令和 2 年 12 月 9 日

### (仮称) 西目風力発電事業更新計画に係る環境影響評価準備書に対する意見書

(図1)

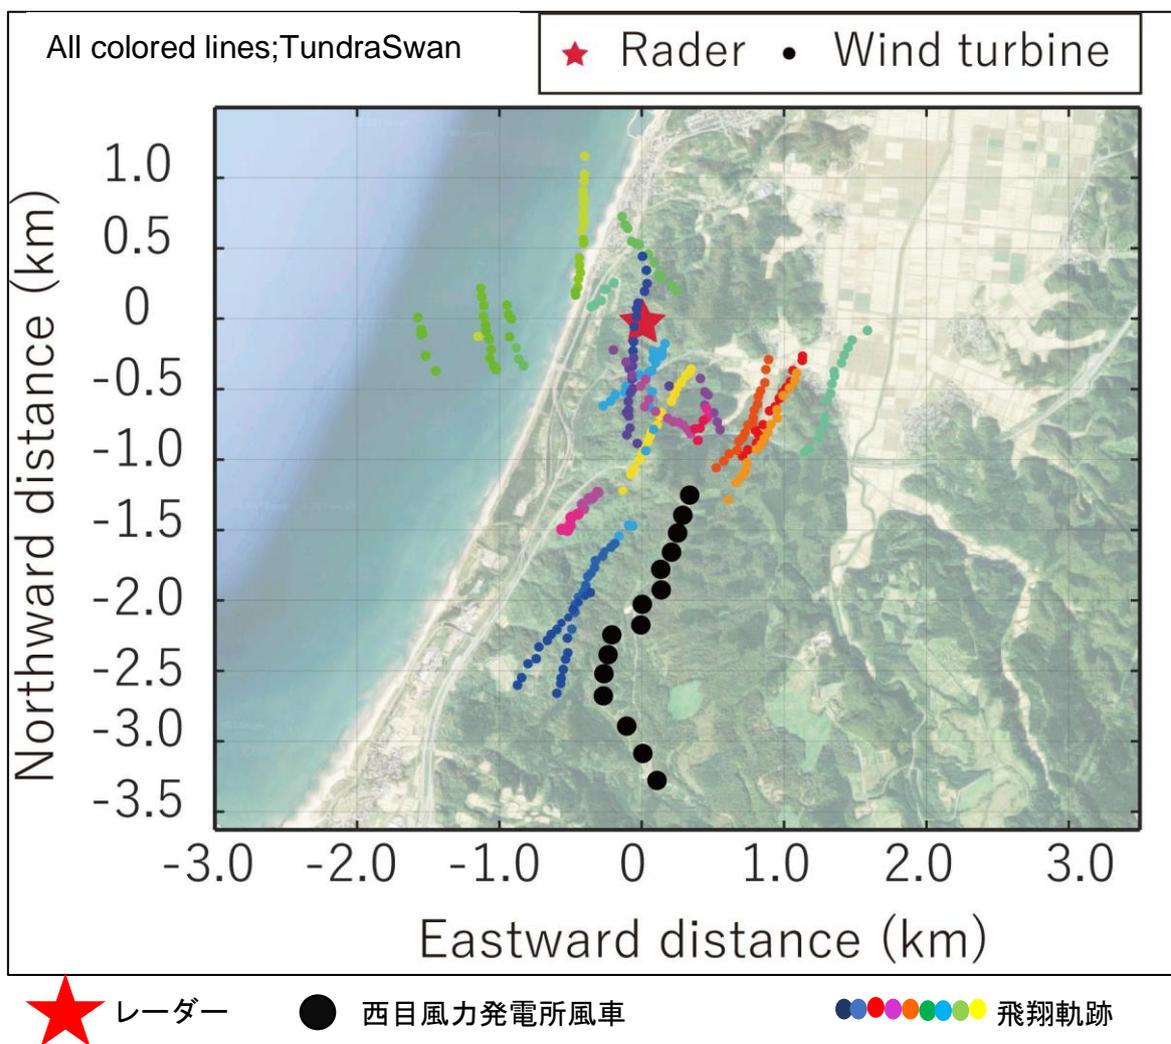
西目風力発電所の南西にある西目町出戸孫七山周辺と西目町沼田地区の間に、ガン・ハクチョウ類が頻繁に利用する移動経路がある。野鳥の会が 2016 年秋に行ったレーダー調査において、ガン・ハクチョウ類が既存風車を避けて飛んでいることが確認されている（図 1）。また、そのガン・ハクチョウ類が T6・T7・T8 の風車付近を集中的に通過することを、2019 年秋に新潟大学がレーザー距離計（SAFRAN VECTRONIX 社製 Vector21AERO）を使用して行った渡り鳥の飛翔状況調査で確認している（図 2）。さらに、このルートは渡りの時期だけでなく、越冬期も採餌場所とねぐらの間の移動のためによく利用しており、降雪などの悪天候時でも飛翔していることが当支部会員によって確認されている。

これらから、ガン・ハクチョウ類などの渡り鳥が T6・T7・T8 の風車および計画地の南端部を移動経路として集中的に利用すること、また、降雪や霧、強風など気象条件が悪い時にバードストライクが生じる可能性が高いことが分かった。しかし、このような状況を生み出したのは、貴社が既存の風車を建設したことで鳥類に障壁影響が生じたことにより、北端から 10 基程度の風車を避けて飛ぶようになったためであると考えられる。そのため、移動経路に対し壁となって配置される T6・T7・T8 の風車は建設すべきではない。さらに、計画地の南には 2019 年に新設されたにかほ高原ウインドファームが稼働し、北西には現在建設中の西目西ノ浜風力発電事業（西目浜館風力発電から改名）がある。そのことを当該事業も含めて考えると、この地域に存在する渡り鳥の経路の幅は非常に狭まり、さらにバードストライクの発生確率を高めるか、障壁影響として鳥類の風車の迂回距離が増大することが懸念されるため、T6・T7・T8 の風車は建設すべきではない。

既存風車がガン・ハクチョウ類に対して、すでに障壁影響を及ぼしていることが分かっているが(図1)、さらに、既存の事業は風力発電が環境影響評価法の対象事業となる以前の事業であり、事業着手前のガン・ハクチョウ類の状況を十分に把握していないと考えられる。このことから、既存の風車を取り壊した後に、風車が1基もない状態でガン・ハクチョウ類および希少猛禽類の飛翔状況を調査し、既存風車の存在によりどのような影響があったかを明らかにし、その影響が大きい場合は風車の更新計画を見直すべきである。また新設風車の設置後も1年間は飛翔状況の調査を行い、新設風車が鳥類の飛翔経路にどのような変化を及ぼしたかを明らかにすべきである。
